CONTROLE DE BON FONCTIONNEMENT
DE L'ASSAINISSEMENT NON COLLECTIF
CONTROLE PONCTUEL
Dossier suivi par LACAULE SIDNEY

COMPTE-RENDU DE VISITE DU 08/04/2016

INFORMATIONS INITIALES			
Adresse de l'immeuble : Au Ruisseau		Code postal : 32150	
Commune : MARGUESTAU		Année de rénovation de la filière : 1997	
Année de construction : Ancienne			
Propriétaire de l'immeuble			
Nom du propriétaire : LAGOUANELLE		Prénom : Jacques	
Adresse : Au Ruisseau			
Commune : MARGUESTAU		Code postal : 32150	
N° de téléphone :	Email :		
Usager (si différent du propriétaire)			
Nom de l'usager :		Prénom :	
CARACTERISTIQUES DU TERRAIN ET DE SON ENVIRONNEMENT			
<ul style="list-style-type: none">• Zone à enjeux sanitaires : NON• Zone à enjeux environnementaux : NON• Zone de lutte contre les moustiques : NON• Superficie de la parcelle (m²) : 3755• Pente du terrain prévu pour l'assainissement : <5%• Nature du sol (à titre indicatif) : Argileux• Présence d'un compteur d'eau potable : oui• Proximité d'un puits : non Si oui, est-il destiné à la consommation humaine ?• Niveau de la nappe (m) :

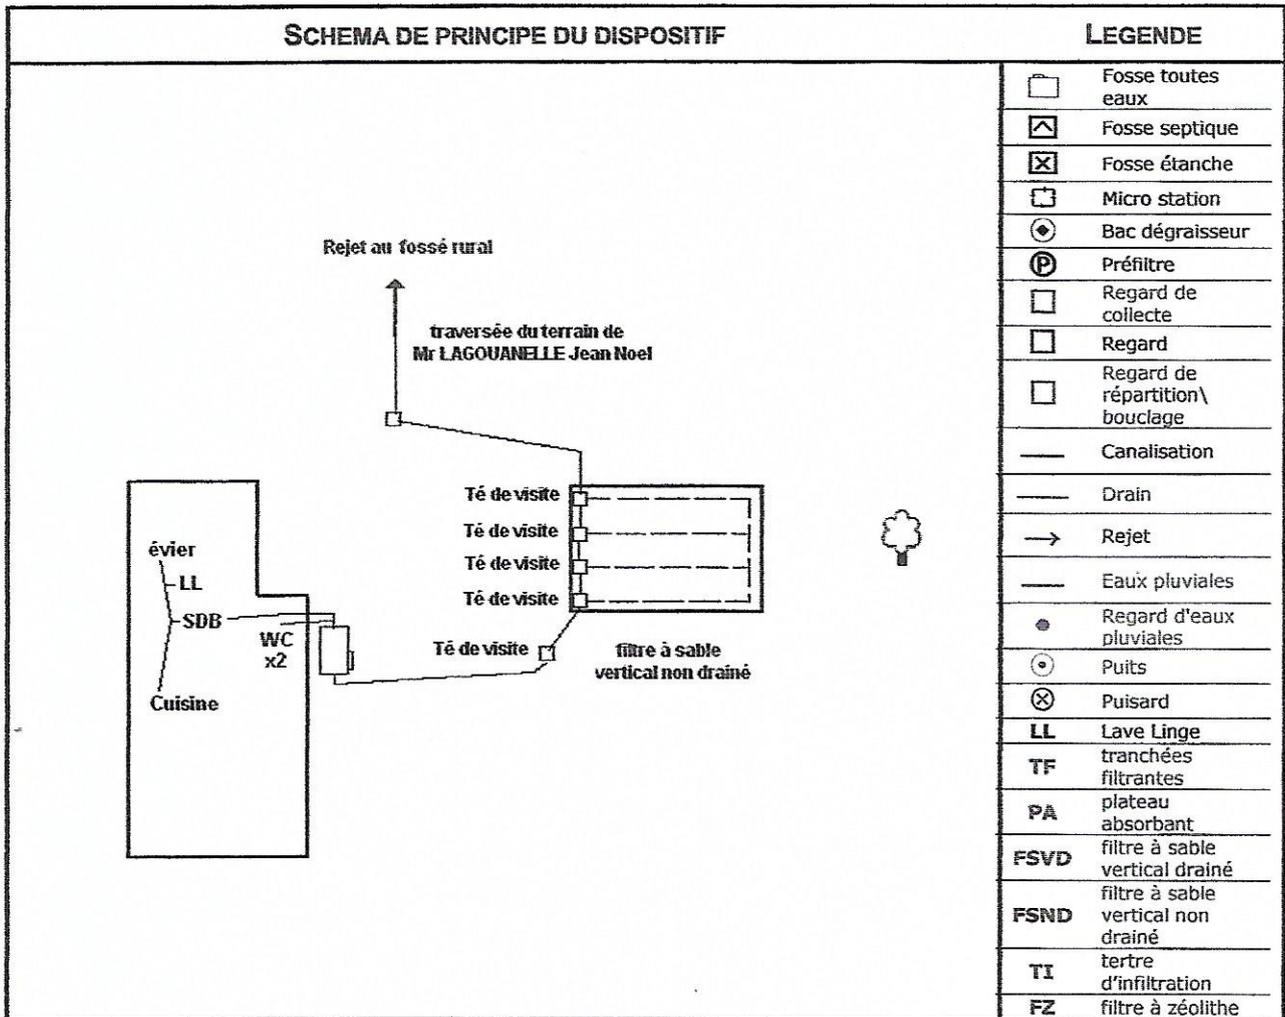
Commentaires : Travaux d'assainissement réalisés par le propriétaire lorsqu'il était en activité. Pas de regard sur le filtre à sable, présence de 4 tés de visite. Le filtre à sable possède un trop plein, connecté sur le pluvial (rejet au fossé rural). Pas de traces de dépôt au niveau du rejet. Traversée du trop plein sur le terrain de Mr LAGOUANELLE Jean-Noel (frère du propriétaire).

RECOMMANDATIONS DE TRAVAUX	Travaux nécessaires : oui
1) Supprimer le trop plein du filtre à sable.	
Délai de réalisation obligatoire des travaux : Travaux à réaliser sous 1 an en cas de vente	
Le propriétaire / L'utilisateur :	Le technicien assainissement autonome LACAULE Sidney
